SERVICE INFO

Abhilfe gegen Geräusche

im Bereich des Nebenaggregatetriebes bei Ford Transit

Hersteller:	Ford
Modelle:	Transit
Baujahr:	2000 - 2007
Motor:	2.0 D
Art-Nr.:	535 0223 10

Bild 1: Wechsel von starrer Riemenscheibe auf einen Generatorfreilauf

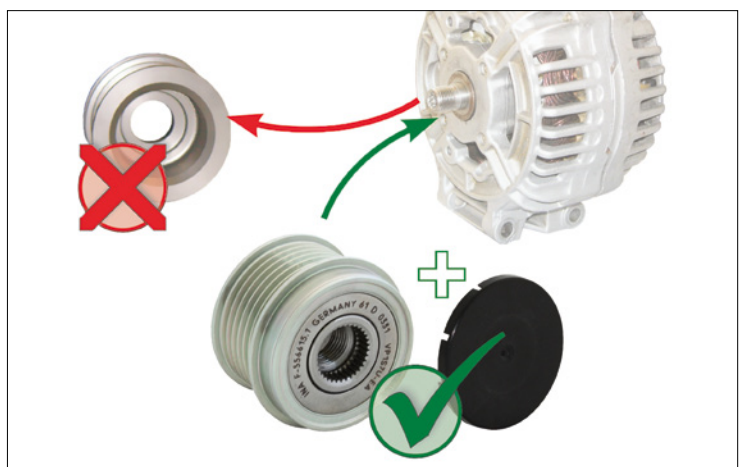
Durch starke dynamische Bewegungen des Keilrippenriemens kann es bei Fahrzeugen mit starrer Generatorriemenscheibe zu starker Geräuschbildung kommen.

Bild 2: Beim Einbau des Generatorfreilaufes an einem Bosch Generator muß die beiliegende Distanzscheibe mit der Dicke 1,4 mm verwendet werden!

Als technische Lösung bietet Schaeffler Automotive Aftermarket für diese Fahrzeuge einen Generatorfreilauf an. Dieser mindert die dynamischen Belastungen im Nebenaggregatetrieb und verhindert so die Geräuschbildung.

- **Achtung:** Unbedingt den beiliegenden Einbauhinweis beachten!
- Schaeffler Automotive Aftermarket empfiehlt, die betroffenen Fahrzeuge mit starrer Generatorriemenscheibe, auf den Generatorfreilauf 535 0223 10 umzurüsten.
